Avis délibéré de l'Autorité environnementale sur le pont-rail de la ligne est-ouest du tramway de Nice (Alpes-Maritimes)

n°Ae : 2012 - 24

Avis n°Ae 2012 -24 établi lors de la séance du 11 juillet 2012 - n°d'enregistrement : 008329-01

Coupe d'insertion du tramway dans l'ouvrage projeté (Pièce D figure 25 P 22)

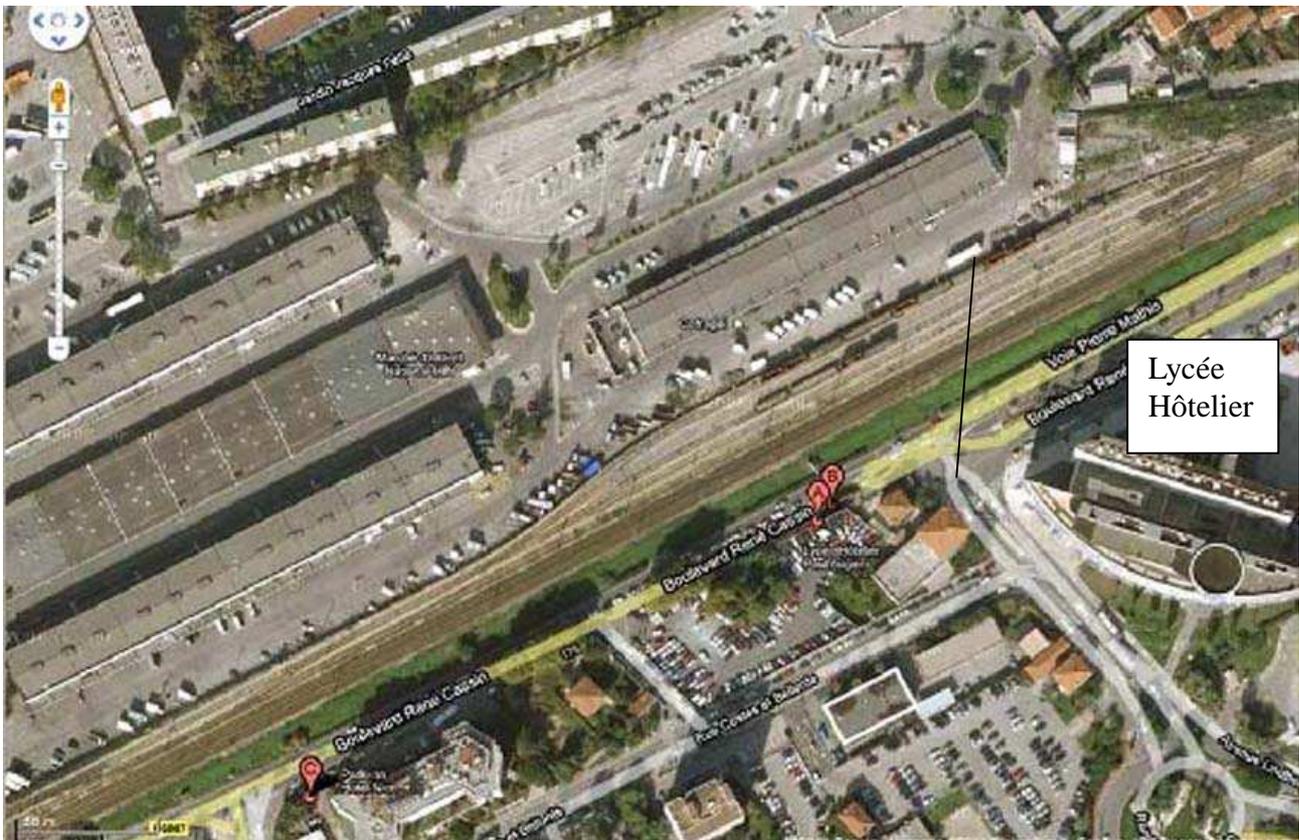
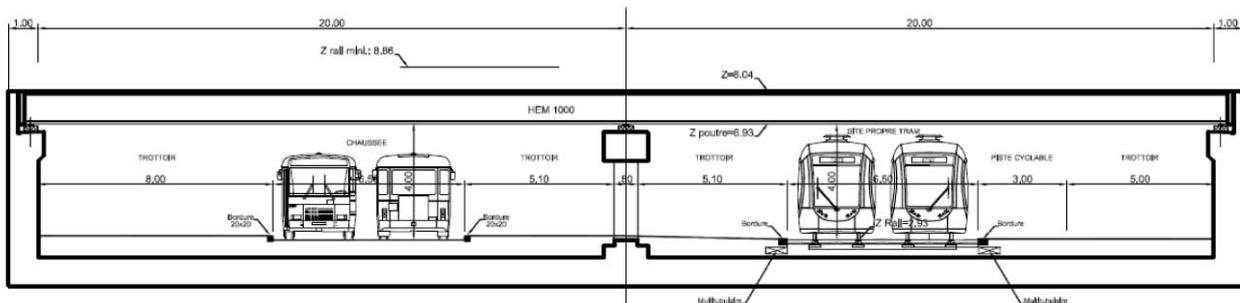
Eu égard au caractère succinct du dossier qui lui est soumis, l'Ae recommande au maître d'ouvrage de fournir un document complémentaire apportant des précisions sur les caractéristiques de l'ouvrage de pont-rail et sur sa localisation précise comportant un schéma avec les noms des voiries permettant de mieux comprendre le fonctionnement prévu des différentes circulations dans le secteur.
